“EXPANSÃO DO PARQUE DE GPL”

- PROJETO DE EXECUÇÃO-

ESTUDO DE IMPACTE AMBIENTAL

ADITAMENTO

Figura 1.1 – Acréscimo de área a impermeabilizar

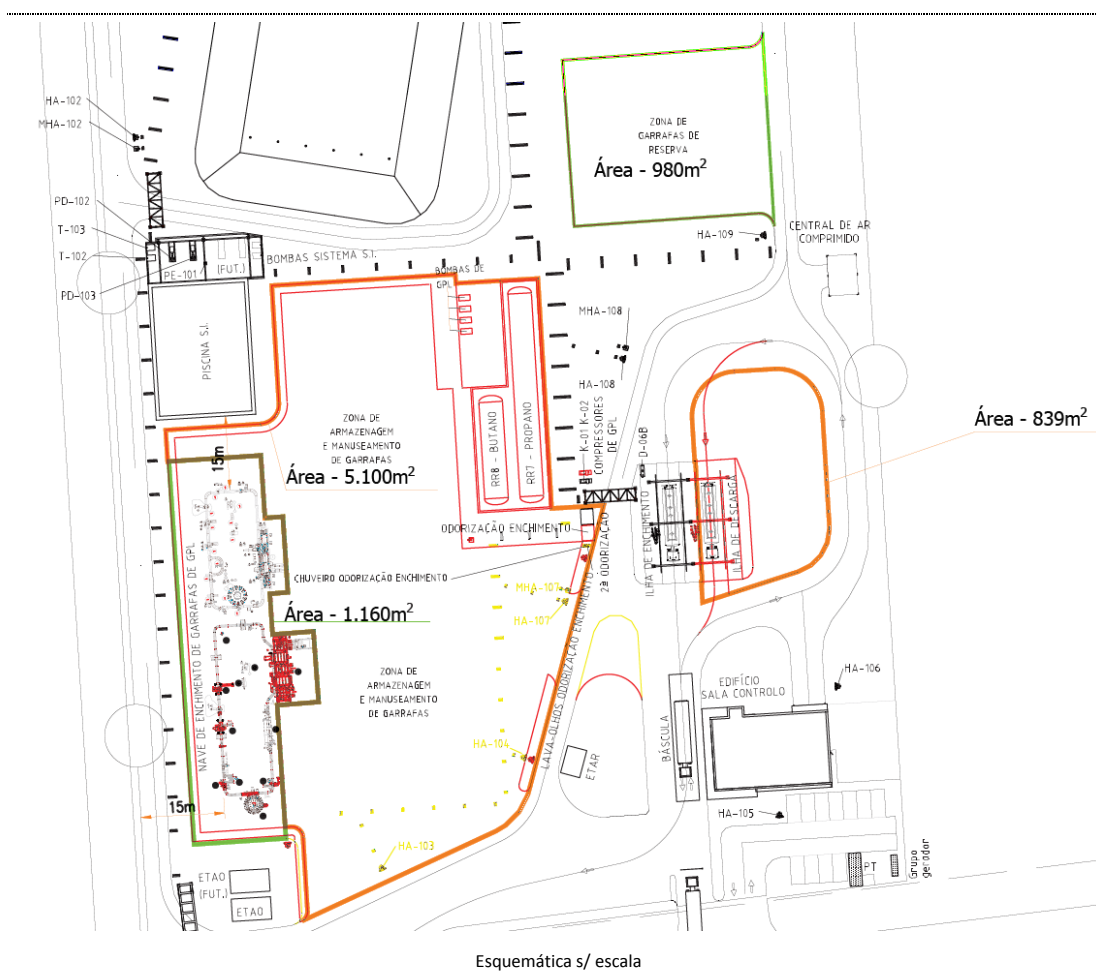
1.2 INDICAR A ORIGEM DA ÁGUA PARA ABASTECIMENTO AO ESTALEIRO E PARA O COMBATE A INCÊNDIOS.....	11
1.3 INDICAR O ACRÉSCIMO DA ÁREA TOTAL A IMPERMEABILIZAR NO ÂMBITO DA IMPLEMENTAÇÃO DO PROJETO DE AMPLIAÇÃO. DE ACORDO COM AS DIFERENTES IMAGENS APRESENTADAS, A INSTALAÇÃO DOS EQUIPAMENTOS PARECE OCORRER NOS ESPAÇOS LIVRES DO ATUAL ESTABELECIMENTO E EM ÁREAS APARENTEMENTE JÁ IMPERMEABILIZADAS.	11

Acréscimo de área a impermeabilizar	
Novo edifício de enchimento de garrafas	1 160 m ²
Nova área para armazenagem de garrafas (reserva)	980 m ²
Nova área para armazenagem de garrafas e dos reservatórios	5 100 m ²
Pavimentação da praça para nova ilha de descarga de cisterna	839 m ²
Total	8 079m²

Figura 1.2 – Local de descarga da ETAR em poço absorvente

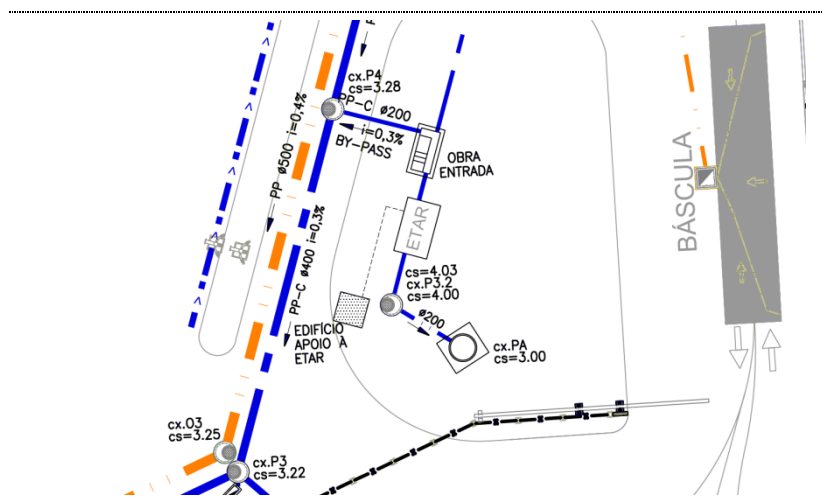
1.4 INDICAR A LOCALIZAÇÃO DOS PONTOS DE DESCARGA NO MEIO RECETOR DAS ÁGUAS PLUVIAIS, CARACTERIZANDO A RESPECTIVA INFRAESTRUTURA DE DESCARGA.

Neste caso, a descarga é feita para um poço absorvente dada a impossibilidade de ligação à rede pública de águas residuais, inexistente no local. A rejeição enquadra-se no disposto na alínea b) do n.º 3 do artigo 63.º do Decreto-lei n.º 236/98, não estando por isso sujeita a obtenção de título de utilização.

Figura 3.4 – Localização da armazenagem da substância etilmercaptano

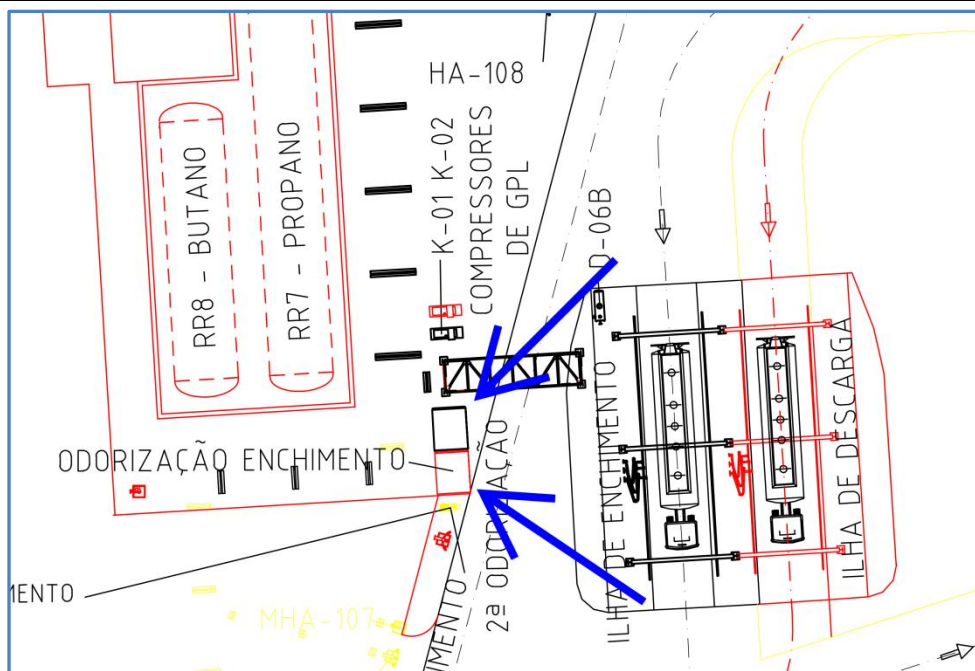
3.6.1 Identificar em planta a localização da armazenagem da substância Etilmercaptano. Corrigir a classificação de perigosidade desta substância, de acordo com a última comunicação à Agência Portuguesa do Ambiente.

- Aquatic Acute 1;
- H400; Aquatic Chronic 1;

- H410; Acute Tox. 4; H302; Flam. Liq. 1; H224; Acute Tox. 4; H332; Skin Sens. 1B;H317

Figura 3.5 – Bacia de retenção das bombas de GPL

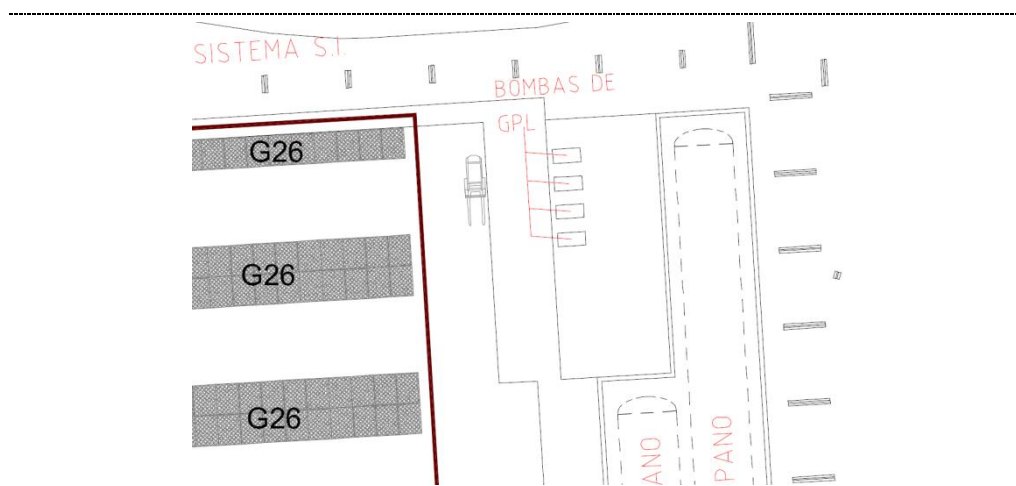
3.6.3 Descrever e apresentar em planta as bacias de retenção existentes nas esteiras de tubagem, na ilha de descarga e na zona de bombagem, identificadas nos pressupostos da modelação dos cenários e utilizadas nos inputs do programa de modelação.

atuais nem usam e que as projetadas para a expansão também deverão dispensar). A zona da ilha de enchimento apresenta grelhas de recolha, numa área impermeabilizada, que envolvem as viaturas em operação no local para recolha de eventuais hidrocarbonetos líquidos provenientes das viaturas cisterna (não do produto manipulado, o GPL).

Assim a bacia de retenção da zona de instalação das bombas de GPL pode ser verificada na figura seguinte, podendo as restantes áreas serem analisadas no relatório das modelações efetuado para os cenários de acidente considerados representativos do projeto de expansão em estudo, constantes do **VOLUME V - ANÁLISE DE RISCO** do EIA.

Figura 3.6 – Limites das zonas de armazenagem

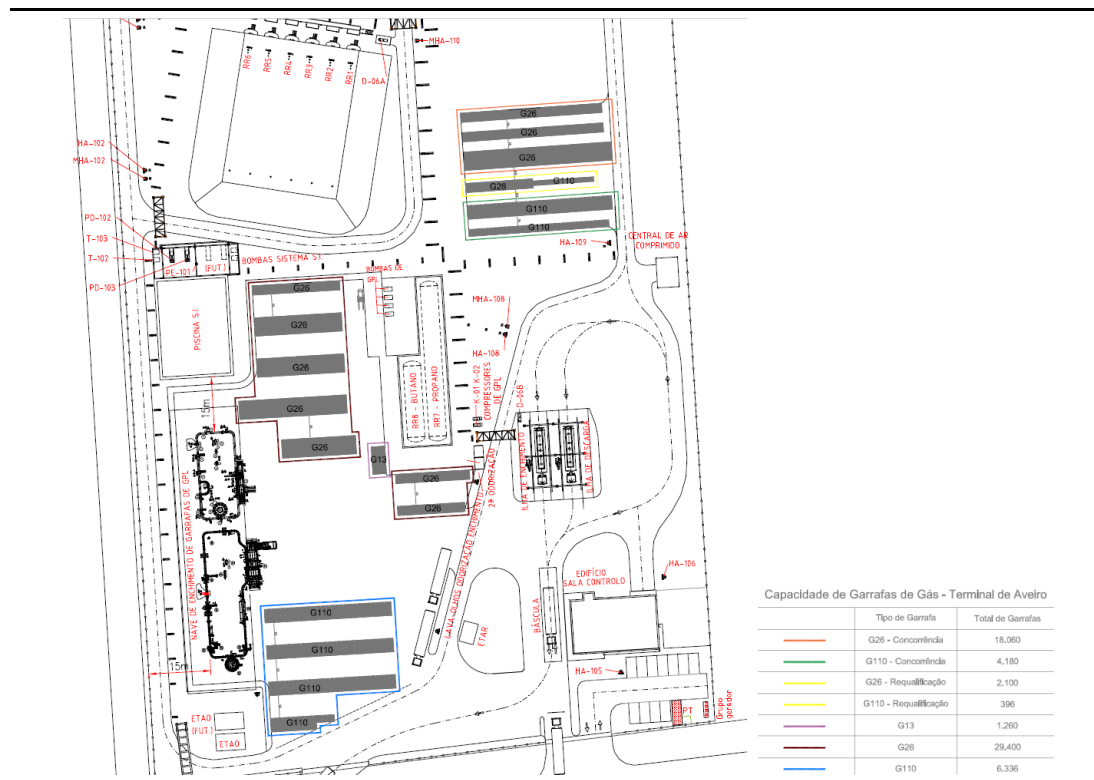
3.6.5 Esclarecer os limites das zonas de armazenagem em planta, identificando claramente a sua utilização, nomeadamente os limites do parque principal de apoio à produção e se a utilização do parque de reserva (nordeste) se destina unicamente a garrafas vazias.

O parque secundário (a nordeste na instalação) será um parque de armazenagem de garrafas destinado a garrafas da concorrência, ou para requalificação.

Desta forma, a metodologia adotada nos estudos relacionados com o regime de prevenção de acidentes graves e constantes do **VOLUME V - ANÁLISE DE RISCO** do EIA, nomeadamente para os cenários de representação dos alcances obtidos para cada tipo de garrafa (cenários H, I, J e K) considerou a previsão de que muitas das garrafas que aqui vão estar estarão vazias.
